Saksnr.	Utval	Møtedato
115/20	Hovedutvalg teknisk og miljø	13.10.2020

Plan 2116 for offentlig ettersyn - Danielsen ungdomsskole - detaljregulering

Norconsult AS har på vegne av Egill Danielsen Stiftelse utarbeidet forslag til privat reguleringsplan for plan 2116 Danielsen ungdomsskole Karmøy, Veia – gnr. 5/7, 154 mfl.

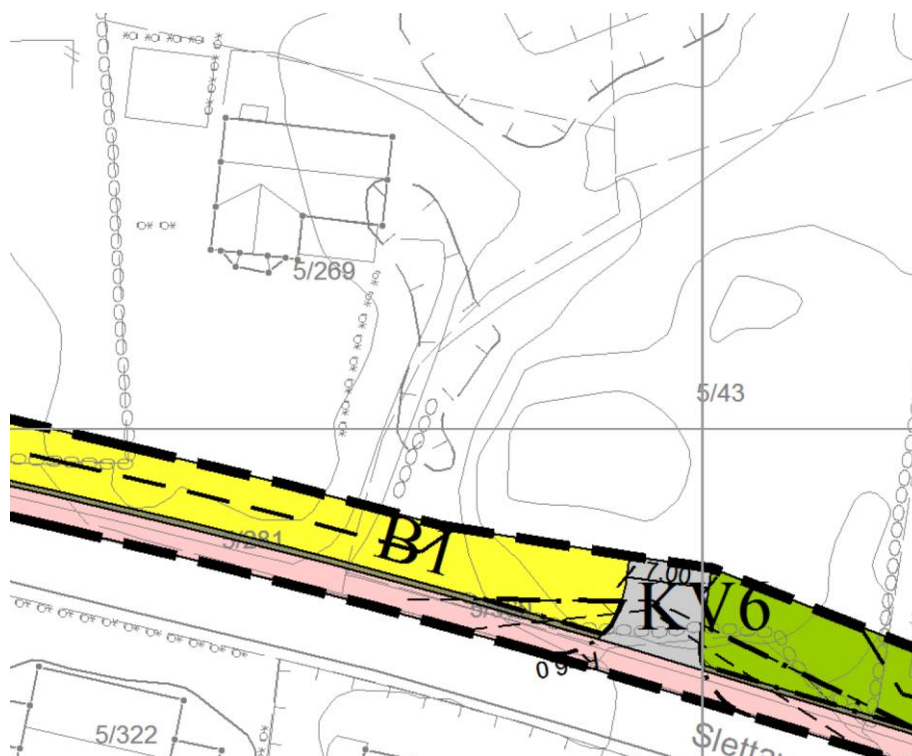
Gunvaldsen er en av eierne 5/269, som ligger på nordsiden langs Slettavegen. Hun ønsker ikke at en utvidelse av fortau og sykkelveg skal gå inn på hennes tomt. Begrunnelsene er at verdien av tomten forringes, vegen kommer for nær huset, og hagen vil bli mindre. En utvidelse vil også være et faremoment med tanke på at eiendommen har avkjørsel fra Slettavegen. Gunvaldsen mener at Slettavegen er overlastet fra før og at det ikke må bli mer trafikk på vegen. Foreslår at det legges ny vei et annet sted, for eksempel fra industriområdet til parkeringsplassen ved storhallen.

Planforslaget regulerer inn et 2,5 meter bredt fortau langs nordsiden av Slettavegen, samt et 0,50 meter bredt belte med annen veggrunn, se kapittel 5.8.4 for beskrivelse og utklipp fra plankart under. Dette medfører at utvidelsen av fortauet vil gå omtrent 30 cm inn på eiendommen til Gunvaldsen. Ettersom byggegrensen skal være 3,0 meter fra fortauet blir byggegrensen flyttet nærmere fortauet enn i dagens reguleringsplan.

Løsningen fører til at omtrent 5,3 m² av eiendommen må erverves.

Planbeskrivelsen viser at biltrafikk til skolen er relativt liten sammenlignet med de andre funksjonene og boligene som har sin adkomst fra Slettavegen fra før, dvs. 4-5 3% av samlet trafikk, se kapittel 5.8. Størsteparten av trafikken generert av skolen består av gående og syklende. Avkjørselen til eiendommen ligger på et bent strekke av Slettavegen, slik at det vil være tilstrekkelig sikt for både bilister, syklende og gående.
